REVISIÓN DE RESISTENCIA AL FUEGO DEL SEGUNDO TIPO DE VIVIENDA EL OLIVAR

Proyecto: "Versión 2 – Vivienda Pareada Tipo A1 - 56871_PC A1 OLIVAR GRUPO 6"

Informe N°2.179.901

Fecha: 11-05-2026

Figura 3: "Corte que muestra relación entre los paneles prefabricados de hormigón liviano y las columnas de acero \square 100x100x3 mm".

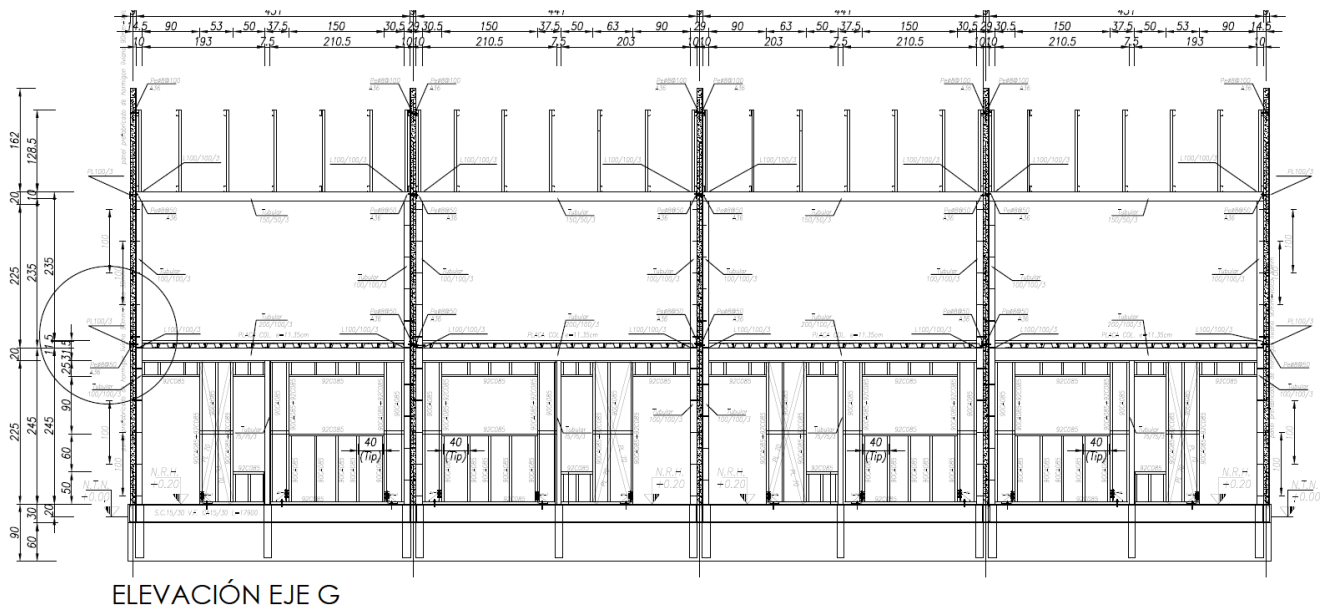
No obstante, las columnas de acero donde se fijan estos paneles de hormigón liviano, al formar parte de este último, también deberían cumplir con una resistencia al fuego F60, lo que difiere de lo especificado en el documento “58-PINTURA INTUMESCENTE MASIVIDAD”, en el que solo se indican exigencias de hasta F30 para columnas.

Las columnas metálicas [] 100x100x3 mm donde se sujetan los paneles de hormigón liviano tienen una resistencia al fuego requerida de F60 y para el resto de las columnas la exigencia es de F15.

Columna	Masividad informada [m-1]	Resistencia al fuego requerida	Espesor de pintura FireControl informado [micras]	Espesor de pintura FireControl para la resistencia al fuego requerida [micras]	Conclusión
□ 100x100x3 (4 caras expuestas)	343,7	F15	750	400	CUMPLE
□ 100x100x3 (3 caras expuestas)	257,8	F60	650	1500	NO CUMPLE
□ 75x75x3	347,2	F15	750	400	CUMPLE

En resumen, las columnas adyacentes al muro medianero no cumplen con la exigencia F60, sin embargo, el resto de las columnas si cumplen con el requerimiento F15.

Considerando que el muro medianero del proyecto no verifica documentalmente la resistencia al fuego del proyecto, F60, puesto que las columnas de acero donde se sujetan los paneles prefabricados de hormigón del medianero no cumplen el F60, entonces, estas últimas deben proyectar un revestimiento ignífugo (pintura, mortero, etc) que permita cumplir con esta exigencia según la norma Nch 935/1.Of.97.

Figura 5: "Planta de iluminación del piso 2".

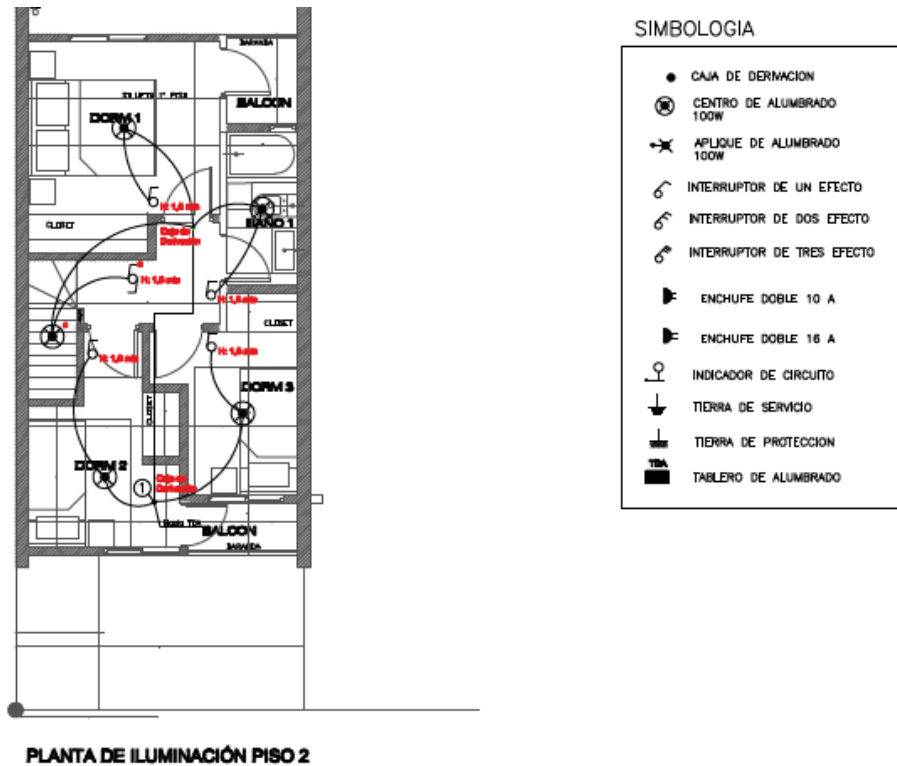
De acuerdo con el antecedente 2.15, es posible observar canalizaciones en la planta de luminarias del piso 2 que afectarían la continuidad del cielo, por ende, no se cumple con la exigencia del punto 2 del artículo 4.3.5 (6) de la OGUC. Para más detalles ver la figura 5. En paralelo, no se presenta la solución base para la zona húmeda que posee como revestimiento una placa de yeso-cartón RH de 12,5 mm.

- Presentar una techumbre/cielo-falso de referencia F15 disponible en el listado de comportamiento al fuego del MINVU o ensayada según Nch 935/1 para validar la resistencia al fuego de la techumbre en la zona húmeda de la vivienda.
- Proyectar sellos ignífugos ensayados según la norma Nch 935/3 en las pasadas de canalizaciones eléctricas del cielo-falso en la zona seca y húmeda de la vivienda.
